NORSK INSTITUTT FOR VANNFORSKNING

Driftsundersøkelse av renseanlegg
i
Nord-Trøndelag

20. januar 1978

Sedimenteringsbasseng - flyte-
slamskjerm mangler

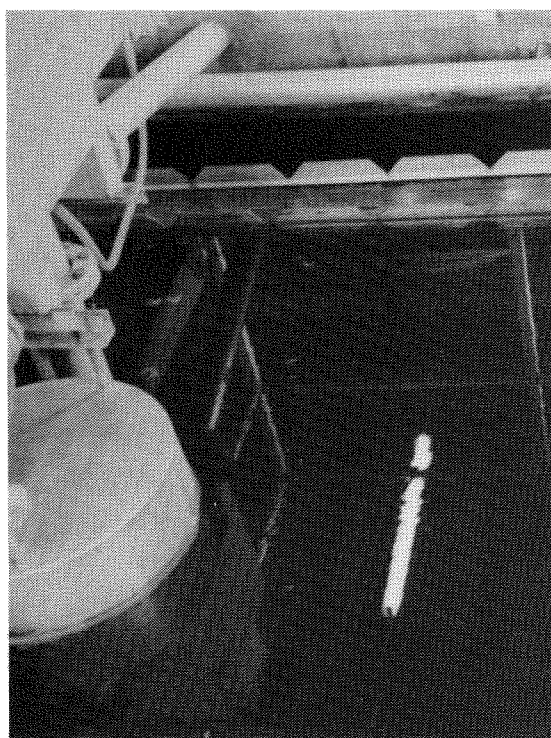
Farlige ledningsføringer
